東通原子力発電所 基準地震動の策定のうち
プレート間地震の地震動評価について
(コメント回答)
(補足説明資料)

2021年4月23日
東北電力株式会社

審査会合におけるコメント

白糠地点の位置及び検討に用いた地震の震央分布、メカニズム解

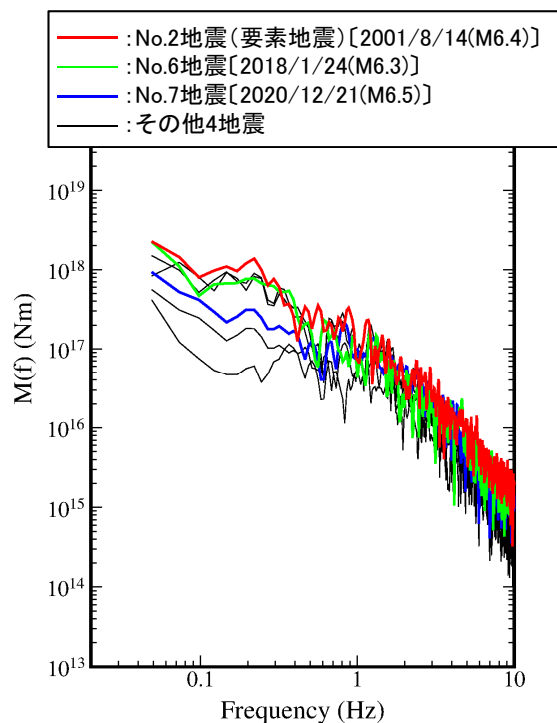
S179

- 三陸沖北部の領域に用いる要素地震(下表No.2地震)と、同じ領域で発生した同様のメカニズムを有する他の地震の震源スペクトル等の類似性について確認する。
- また、東通原子力発電所以外の観測点〔電力中央研究所の強震観測網(RK-net)の白糠地点他〕の観測記録と比較し、記録の類似性について確認する。

RK-netの白糠地点は、東通原子力発電所から南に約4kmの位置にあり、岩盤が露頭している場所に地震計が設置されている。その地盤は硬質岩盤(安山岩質凝灰角礫岩)で、S波速度は1.98km/s、P波速度は3.65km/s(コア採取による室内試験の結果)である。〔東ほか(2009)〕

図① 敷地の観測記録から求めた震源スペクトル

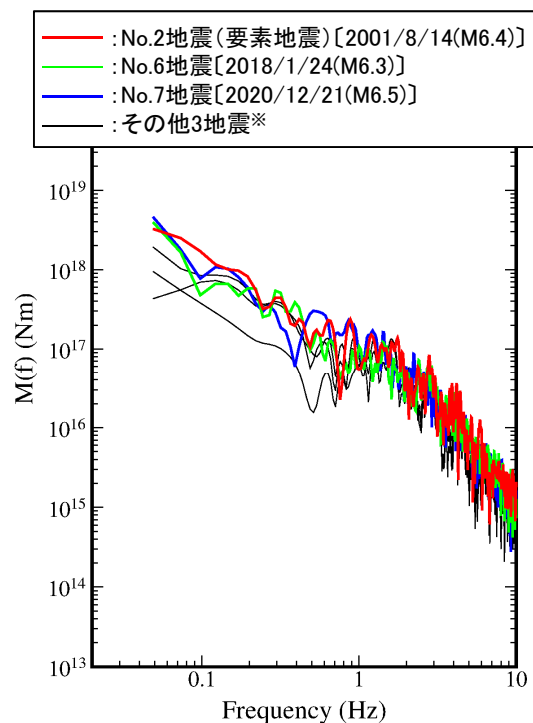
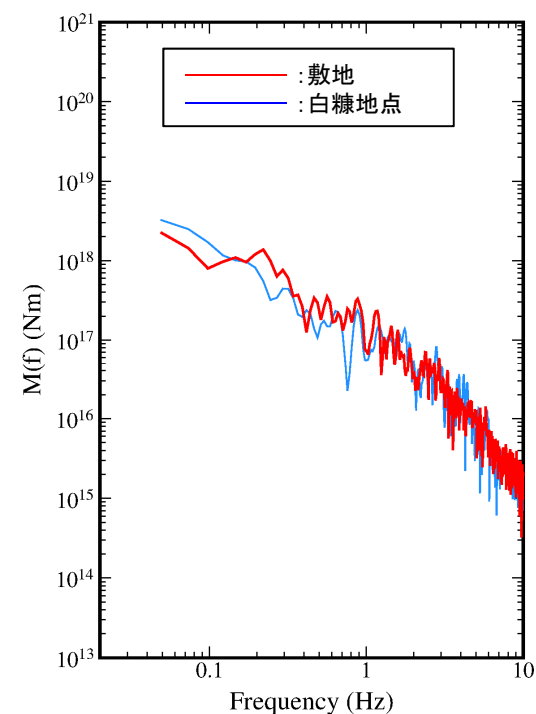
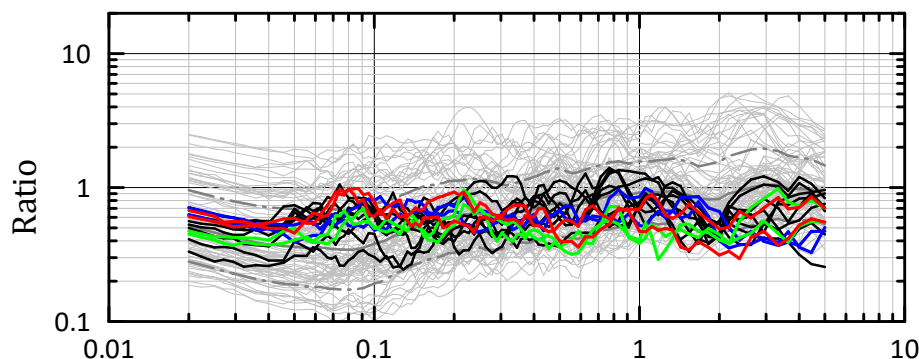
- ▶ 同地域で発生した地震について、観測記録から求めた震源スペクトルの比較を示す。
 - 図①: 敷地の観測記録から求めた震源スペクトル(SMGA1付近で発生した前頁の7地震)を示す。規模の違いによる差があるものの、いずれの地震も約0.4Hzから1Hz付近等の傾向は同様である。また、規模が同等の3地震[No.2地震, No.6地震及びNo.7地震]については、全振動数にわたり大きさ及び傾向は同様である。
 - 図②: 白糠地点の観測記録から求めた震源スペクトルを示す。その傾向は、敷地の観測記録から求めた震源スペクトル(図①)で見られた傾向と同様である。
 - 図③: No.2地震について、敷地及び白糠地点の観測記録から求めた震源スペクトルを示す。両者の大きさ及び傾向は同様である。
- ▶ SMGA1付近で発生した複数の地震には同様の傾向が認められ(図①, 図②), また、敷地と白糠地点の観測記録から求めた震源スペクトルも整合的であることから(図③), 要素地震は、SMGA1の領域で発生する地震としては標準的な傾向を有しているものと考えられる。

観測記録(地中波)とNoda et al.(2002)との比較(プレート間地震)^{※2}
〔自由地盤の岩盤上部地震観測点(T.P.+2.0m)/Noda et al.(2002)〕

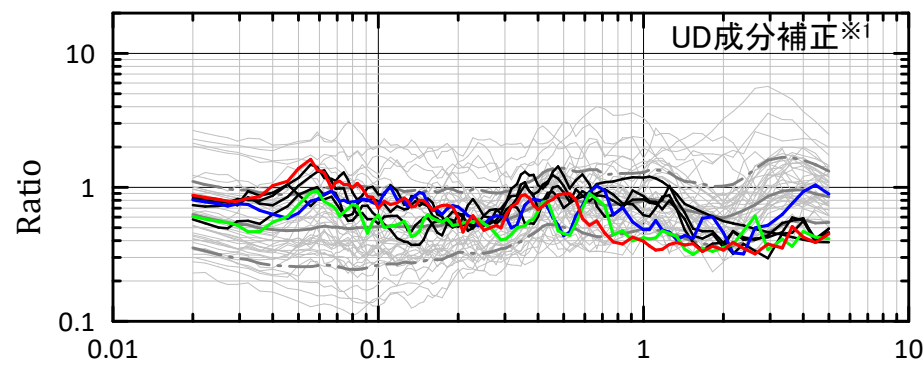
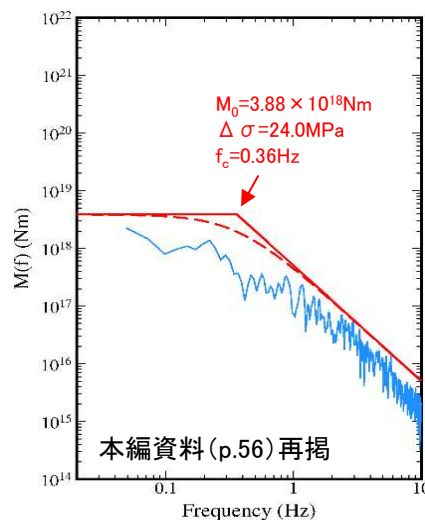
S179

- 要素地震としたNo.2地震の観測記録から求めた震源スペクトルが、文献による理論震源スペクトルに対し全体的に若干小さい傾向〔本編資料(p.56)〕にあることについて、同様の傾向がNoda et al.(2002)に対する残差でも認められるかについて確認を行った。
- 東通原子力発電所で観測された7地震のNoda et al.(2002)に対する残差(下図)の傾向は概ね1を下回っている。従って、理論震源スペクトルと敷地の観測記録から求めた震源スペクトルの相対的な全体傾向は整合している。
- なお、敷地の観測記録が全体的にNoda et al.(2002)より小さい傾向にあることは、Noda et al.(2002)は福島県沖の地震を中心に策定された式であることを踏まえると、敷地地盤の振動特性の違いの他に、伝播経路特性の違い(太平洋プレートまでの距離の違い)やプレート間地震の応力降下量の地域傾向の違いなどが影響しているものと考えられる。一方、理論震源スペクトルと敷地の観測記録から求めた震源スペクトルの差異の要因としては、観測記録から震源スペクトルを算定する際に使用している伝播経路特性のQ値は川瀬・松尾(2004)と同じ値を使用していることも踏まえると、敷地地盤の振動特性(地盤モデルとの乖離)、伝播経路特性(地域的特性のモデルとの乖離)及び震源の破壊過程の影響が考えられるが、いずれにしてもその各項目の影響度合いの分離は困難である。

三陸沖北部

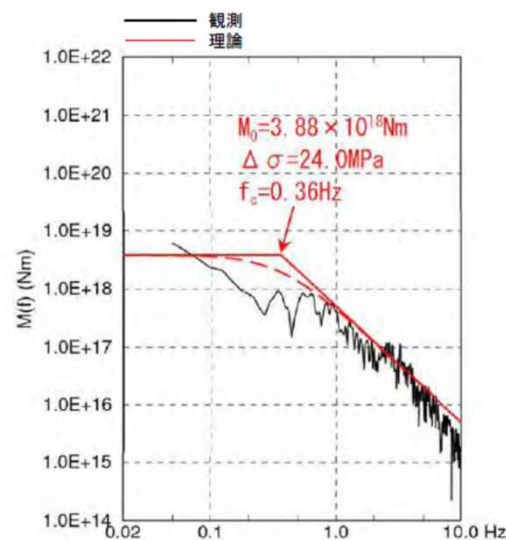
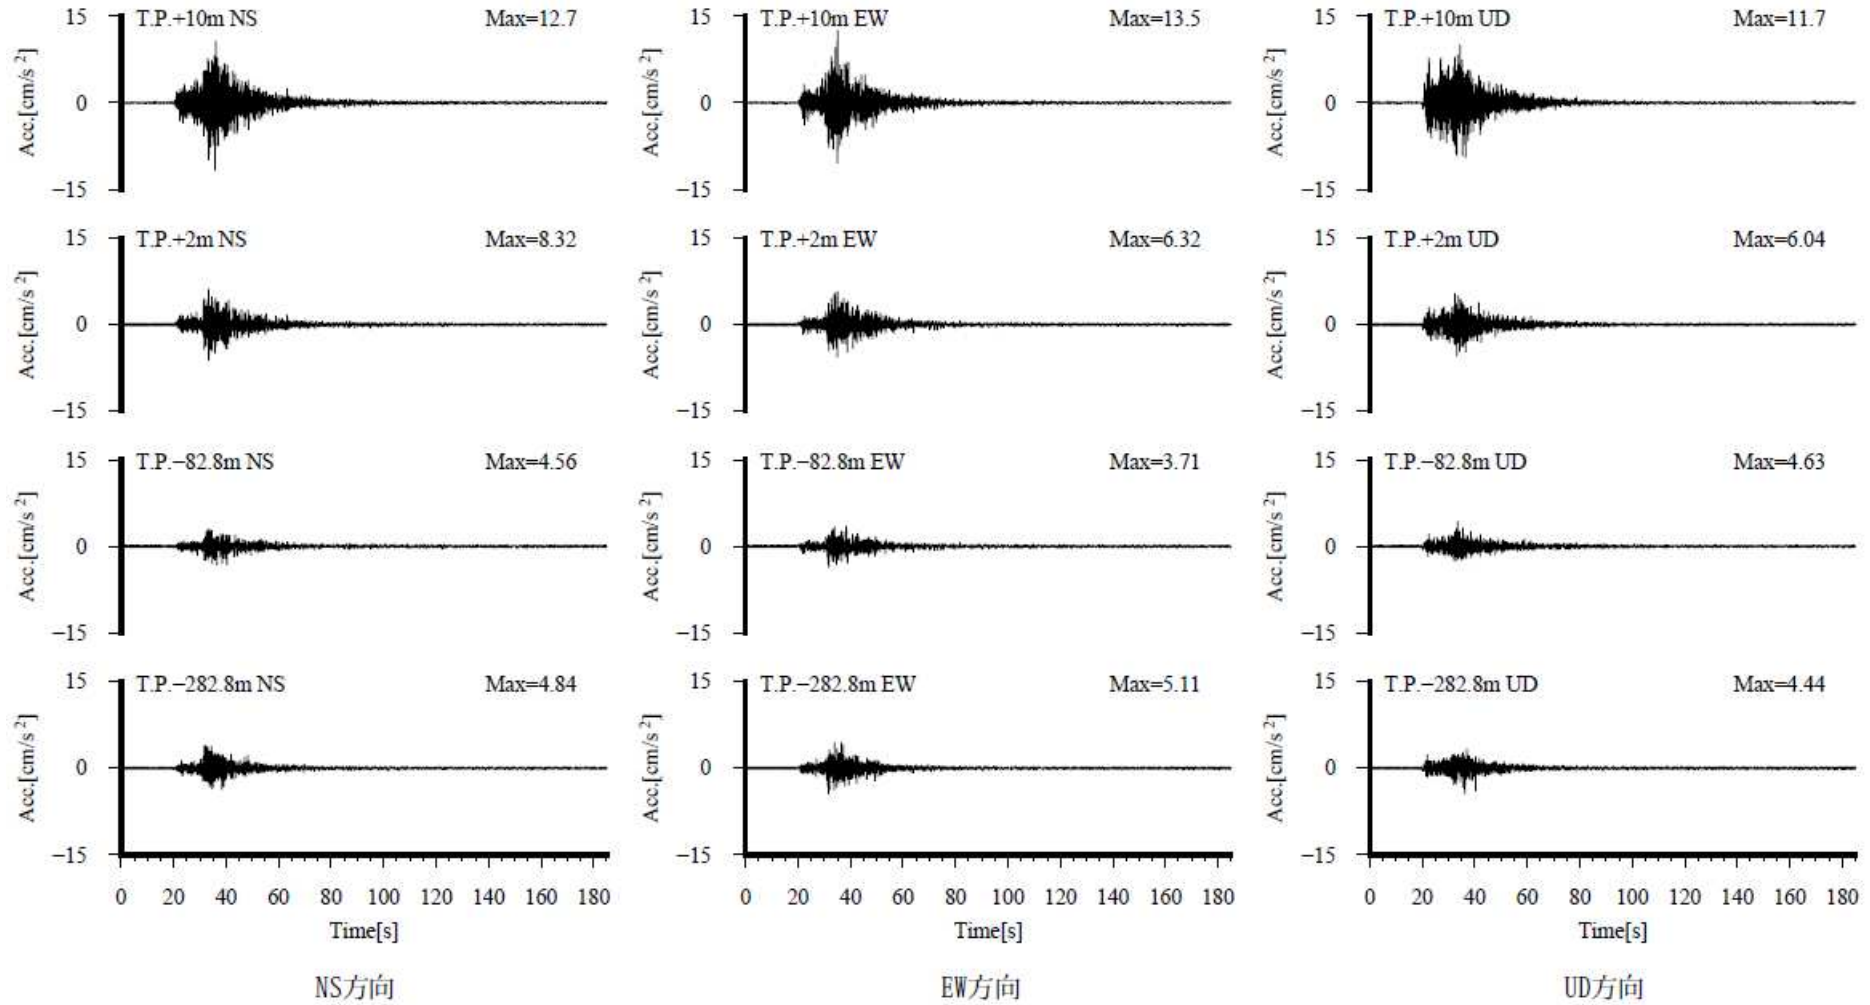
S179

- 三陸沖北部の領域に用いた要素地震[2001年8月14日青森県東方沖の地震(M6.4)]については、太平洋沿岸に位置する他プラント(六ヶ所再処理施設)の地震動評価においても要素地震として使用されている。参考に、観測記録から求めた震源スペクトルの比較を示す。
- 高振動数側は東通の方が理論スペクトルとの乖離が大きいですが、これは東通における観測記録の傾向[Noda et al.(2002)の残差の傾向]と整合したものである。また、破壊過程の影響を受けやすい低振動数側では、両者とも理論スペクトルよりも小さいものとなっている。

領域ごとの加速度波形(PN基準)

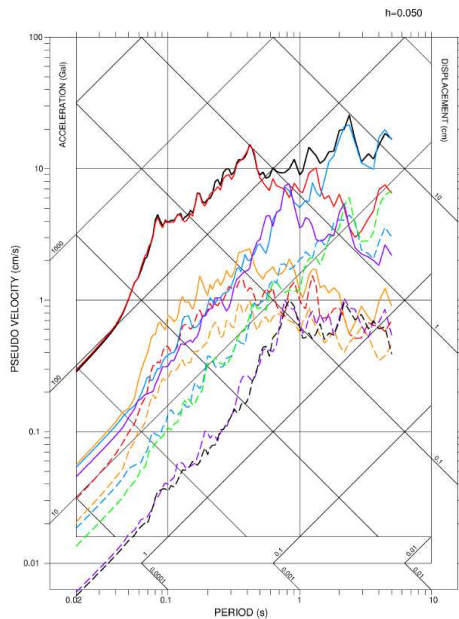
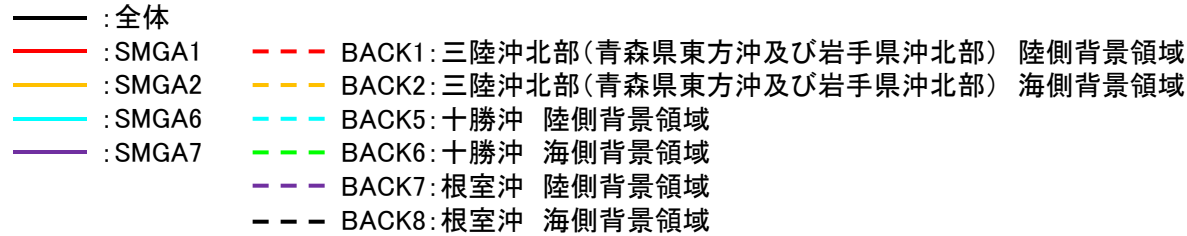
S176

- 三陸沖北部～根室沖の連動モデル(基本ケース)の地震動評価(破壊開始点5)を例に、各領域の加速度波形を示す。敷地前面の三陸沖北部のSMGA1の影響が最も大きく、全体の地震動レベルをほぼ決めている。

領域ごとの応答スペクトル(PN基準)

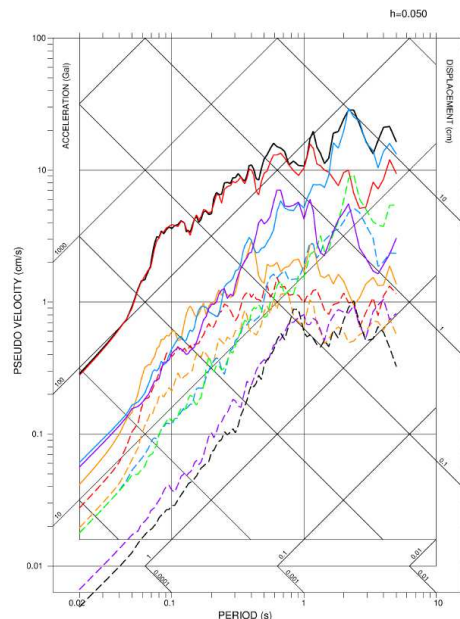
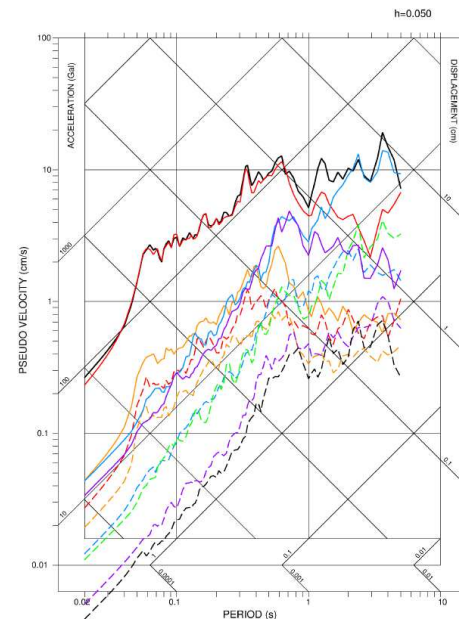
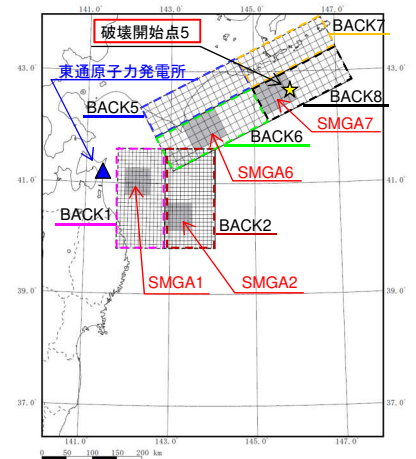
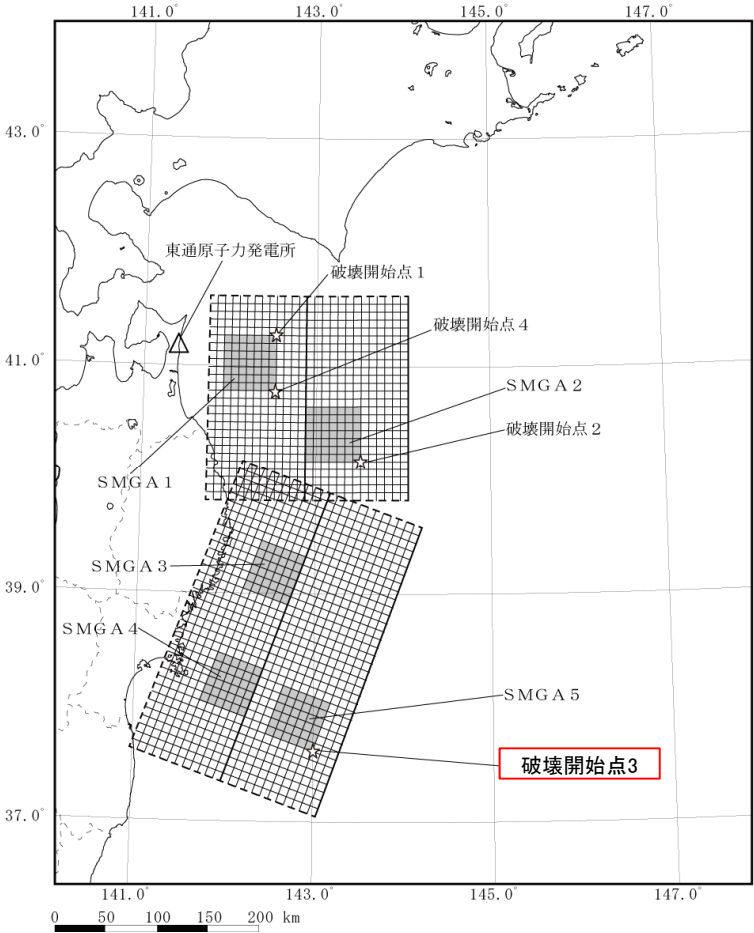
S176

- 三陸沖北部～根室沖の連動モデル(基本ケース)の地震動評価(破壊開始点5)を例に、各領域の応答スペクトルを示す。敷地前面の三陸沖北部のSMGA1の影響が最も大きく、全体の地震動レベルをほぼ決めている。

三陸沖北部～宮城県沖の連動モデル(基本ケース)

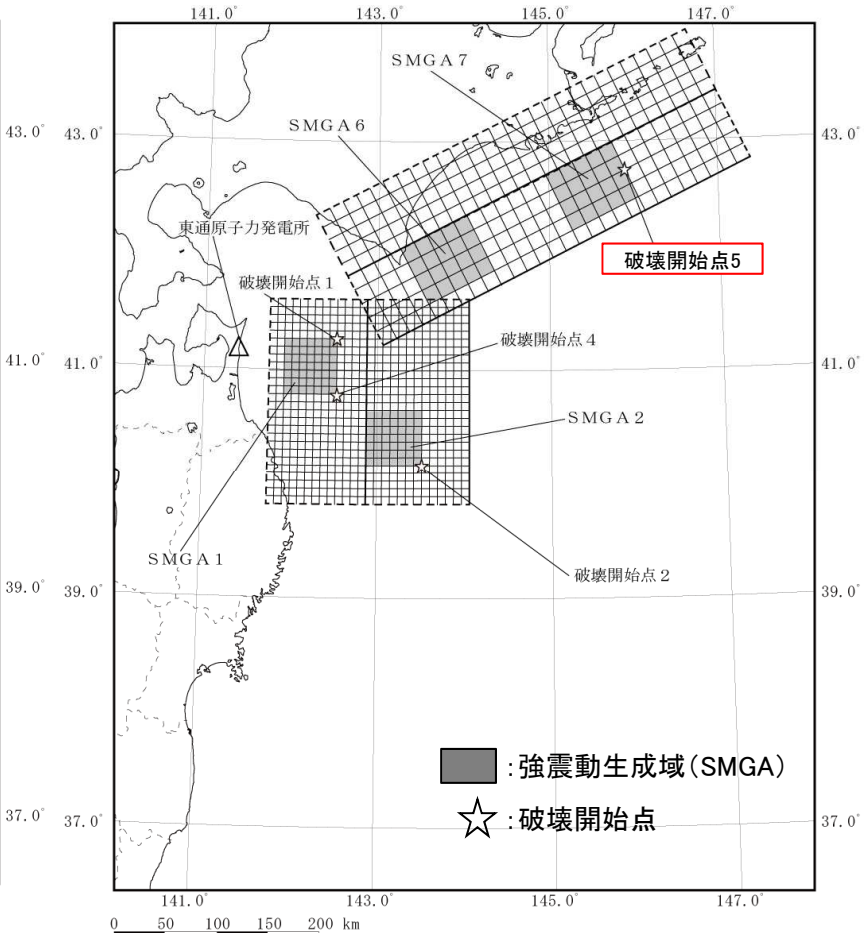
S176

- 三陸沖北部～宮城県沖の連動モデル(基本ケース, 破壊開始点3)及び三陸沖北部～根室沖の連動モデル(基本ケース, 破壊開始点5)の統計的グリーン関数法[釜江ほか(1991), 入倉ほか(1997)]による地震動評価を行い, 経験的グリーン関数法による地震動評価結果と比較する。また, 合わせて距離減衰式との比較を行う。

三陸沖北部～宮城県沖の連動モデル(基本ケース, 破壊開始点3) 応答スペクトル(PN基準)

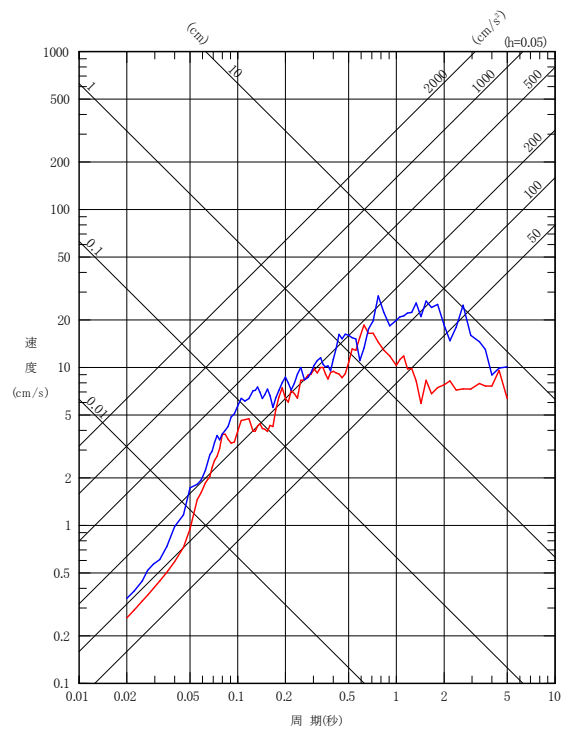
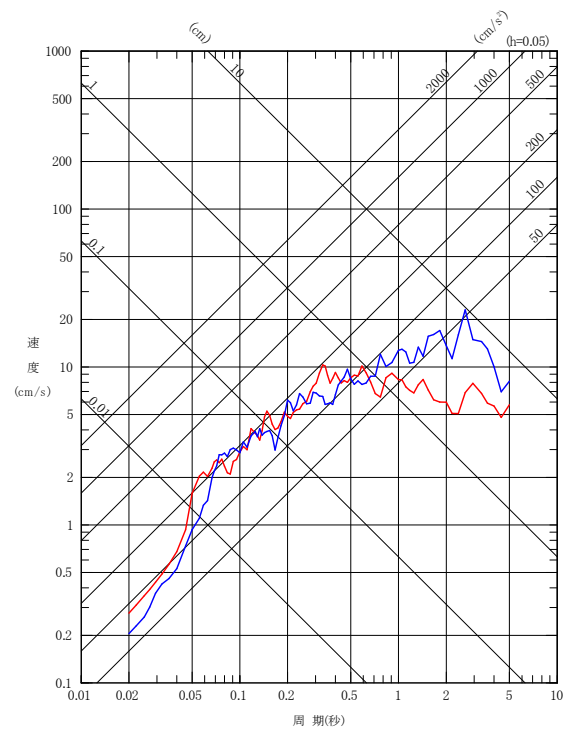
S179

- 三陸沖北部～宮城県沖の連動モデル(基本ケース)の統計的グリーン関数法(SGF)による評価について、経験的グリーン関数法(EGF)による評価と併せて示す。短周期側の地震動レベルは概ね同等となっている。
- 長周期側でSGFがやや大きい点については、EGFに用いた要素地震に関する検討(p.13～p.16)のとおり、理論震源スペクトルと敷地の観測記録から求めた震源スペクトルの差異が現れているものであり、これは、要素地震の放射特性の影響等が考えられる。ただし、SGFの結果においても長周期の応答は20cm/s程度と小さい結果になっている。
